Projet du parc photovoltaïque de Saint- Exupéry-les-Roches

Réponse à l'avis de la Mission Régionale D'Autorité Environnementale pour la procédure de demande d'Autorisation Environnementale

Dossier P-2024-15538

N°MRAe 2024APNA79

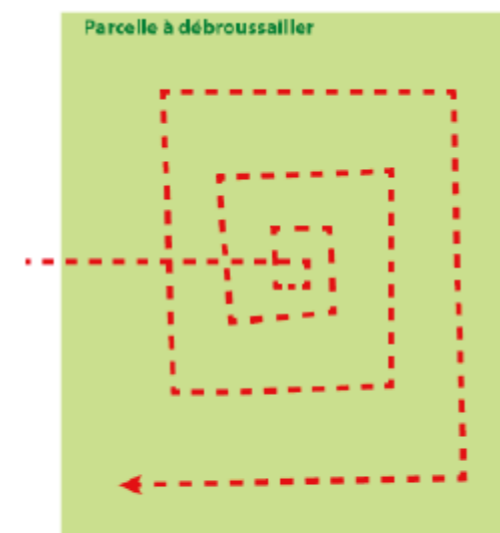
La MRAe rappelle que le **raccordement** du parc photovoltaïque au réseau public d'électricité fait partie intégrante du projet. Elle recommande que les enjeux environnementaux liés aux opérations de raccordement soient précisés et fassent l'objet de la mise en œuvre de la séquence Éviter-Réduire-Compenser (ERC). Il en est de même pour les **obligations légales de débroussaillage** (OLD) imposés au-delà du périmètre clôturé du parc.

Le maître d'ouvrage rappelle que le tracé définitif sera défini par ENEDIS ou RTE une fois le permis de construire obtenu. Les incidences du tracé prévisionnel ont toutefois été étudiées. Elles seront faibles puisque le mode opératoire couramment mis en œuvre par ENEDIS ou RTE consiste à enfouir le câble le long des routes par le plus court chemin entre le poste de livraison de la centrale et le point de raccordement au réseau pour limiter au maximum les incidences sur la faune, la flore et le paysage.

Concernant les Obligations Légales de Débroussaillage (OLD), c'est un sujet qui a été travaillé très en amont avec le SDIS. Conformément au code forestier, les zones herbacées seront débroussaillées et les arbres élagués si nécessaire dans un périmètre de 50 m à partir de la clôture de la centrale. Les travaux de débroussaillage initiaux seront effectués hors des périodes sensibles pour la faune, pour permettre leur report. Ceux-ci seront encadrés par un écologue indépendant.

Cartographie des continuités écologiques à l'échelle de l'Aire d'Etude Rapprochée

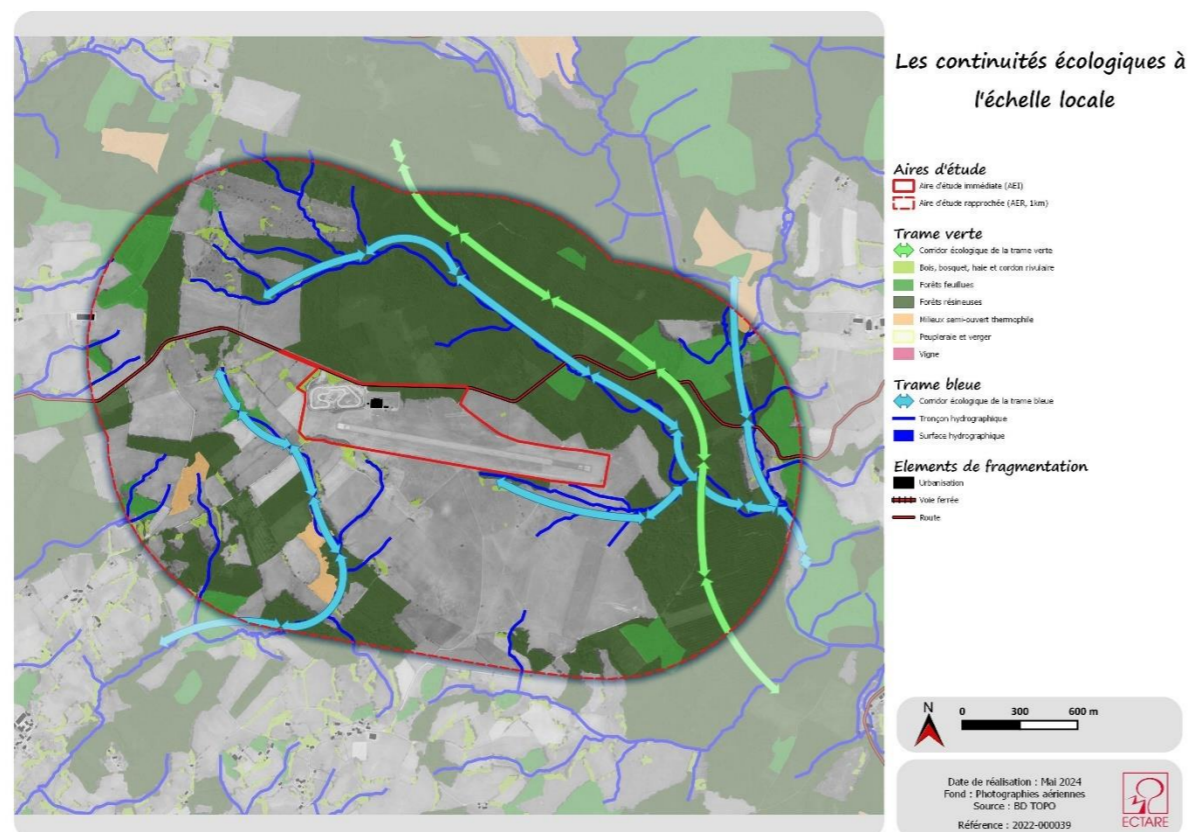
- de tenir compte des fonctionnalités écologiques en intégrant à l'analyse les continuités écologiques (et/ou trames verte et bleue) et le cycle de vie des espèces.

- Le bureau d'études Ectare apporte les précisions suivantes non présentes initialement dans le dossier concernant les fonctionnalités et continuités écologiques :

L'analyse du fonctionnement écologique du secteur d'étude sous l'angle des continuités écologiques a été appréhendé via la consultation des cartographies au 1/100 000e du Schéma Régional de Cohérence Ecologique (cf. chapitre 4.2.1.6 de l'étude d'impact).

Cette analyse a permis de mettre en évidence que « l'AEI n'est directement concernée par aucun réservoir biologiques ou corridor écologique défini par le SRCE Limousin.

Plusieurs réservoirs biologiques et écologiques des sous-trames écologique des « Milieux humides » et des « Milieux aquatiques » sont toutefois recensés sur la frange Sud du site, à la faveur de zones de sources. Il est également à noter la présence de plusieurs réservoirs de biodiversité de la sous-trame écologique « Milieux boisés » à l'Ouest et à l'Est de l'aérodrome ». L'analyse de l'éco-paysage local et les données naturalistes de terrain nous indiquent que le projet s'inscrit au sein d'un secteur partagé entre plateaux agricoles ouverts et massifs boisés plus ou moins continus associés à la vallée du Dognon. Cette dernière, concernée par plusieurs zonages naturels, constitue à la fois un réservoir de biodiversité et un corridor écologique d'intérêt local pour les sous-trames humides, aquatiques et forestières. Plusieurs petits affluents, dont certains prennent leur source à proximité directe de l'AEI, participent également à créer un réseau de corridors locaux en connexion avec la vallée du Dognon. Les zones forestières occupant les franges Nord et Est de l'AEI, bien que relativement continues, sont essentiellement composées de plantations résineuses de production qui n'assurent pas de rôle notable dans le fonctionnement écologique, si ce n'est en termes de continuité forestière pour les espèces nécessitant un large territoire forestier (grands gibiers, Chiroptères, rapaces...).

A une échelle plus locale, l'aire d'étude s'inscrit au niveau d'un aérodrome en activité qui participe plus ou moins significativement à la dégradation des continuités écologiques, notamment en raison de la présence de bâtiments et d'espaces artificialisés (parkings, pistes...). La partie Nord-Ouest de l'AEI est également concernée par la présence d'un circuit automobile, constitue une source complémentaire d'artificialisation des milieux naturels à l'échelle locale et se voit dotée d'une clôture limitant l'accès à la faune. Enfin, la zone d'étude est marquée par la proximité de la RD 105 qui représente un axe routier secondaire.

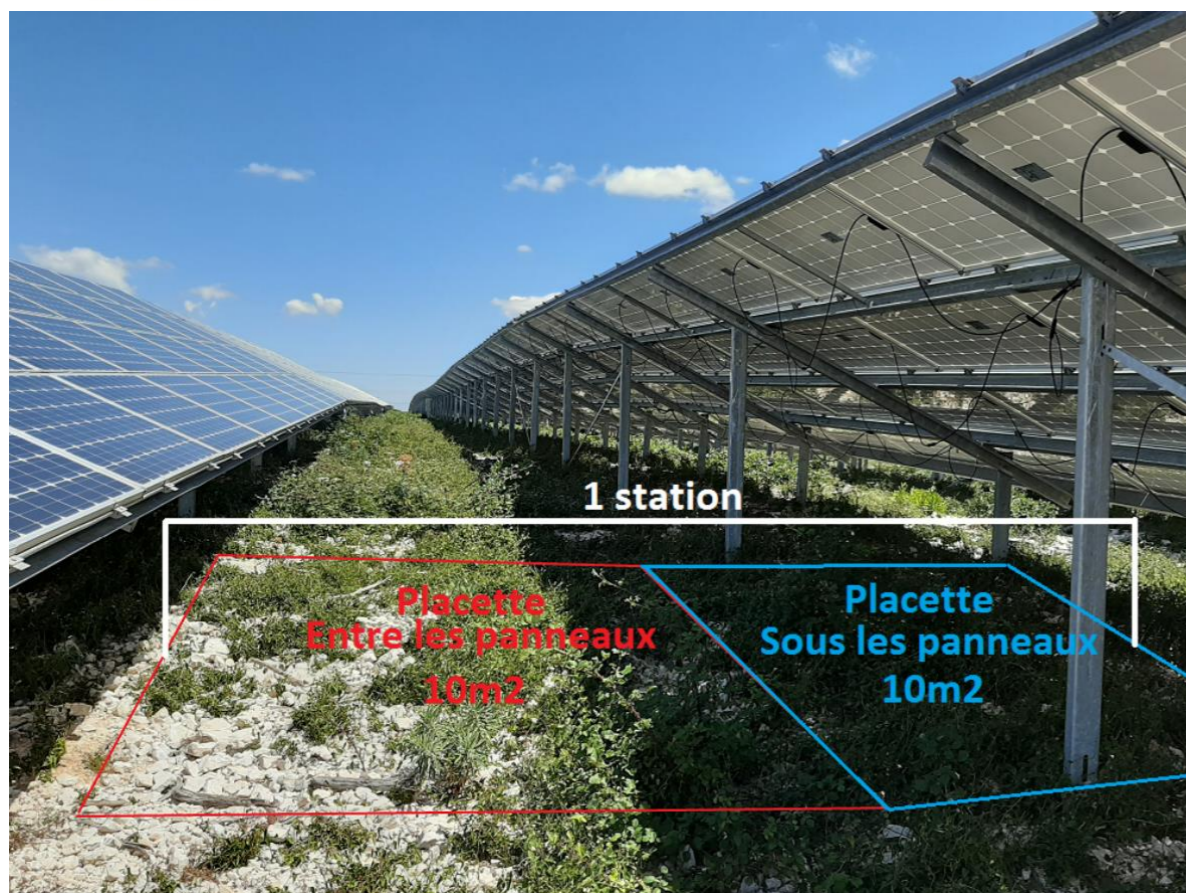
- de produire une carte des zones humides ;
- de superposer le plan masse du projet sur cette carte ;
- d'analyser les fonctionnalités des zones humides, le maintien de ces dernières pouvant nécessiter des mesures supplémentaires à l'évitement surfacique des zones humides identifiées ;
- de redéfinir le contour du projet en évitant les zones humides identifiées, ou, à défaut, de justifier l'absence de leur évitement ;
- de quantifier les incidences résiduelles du projet après application des mesures d'évitement et de réduction, en tenant compte notamment des fonctionnalités des zones humides, et de prévoir des mesures de compensation en cas d'incidences non nulles ;
- de prévoir un contrôle en phase exploitation de la pérennité des zones humides au sein de l'emprise de la centrale.

L'implantation du projet a été réfléchi de manière à éviter tout impact direct sur les zones humides présentant les fonctionnalités les plus importantes, à savoir notamment les prairies paratourbeuses, les landes humides et les boisements marécageux.

Les seules zones humides impactées durablement correspondent à des zones humides pédologiques de plateau, ainsi qu'à des zones humides artificielles (points bas topographique au sein des pistes du circuit automobile) qui possèdent des fonctionnalités limitées. Les faibles surfaces impactées (0,56 ha) par rapport aux surfaces totales des zones humides inventoriées, apparaissent peu significatives à l'échelle du projet.

Les fonctionnalités des autres surfaces de zones humides recoupées par le parc ne seront pas remises en cause, soit parce qu'aucun aménagement n'y sera réalisé (cas des zones humides donnant lieu à un évitement spécifique interne), soit car elles seront uniquement recouvertes de panneaux photovoltaïques implantés à l'aide de pieux battus.
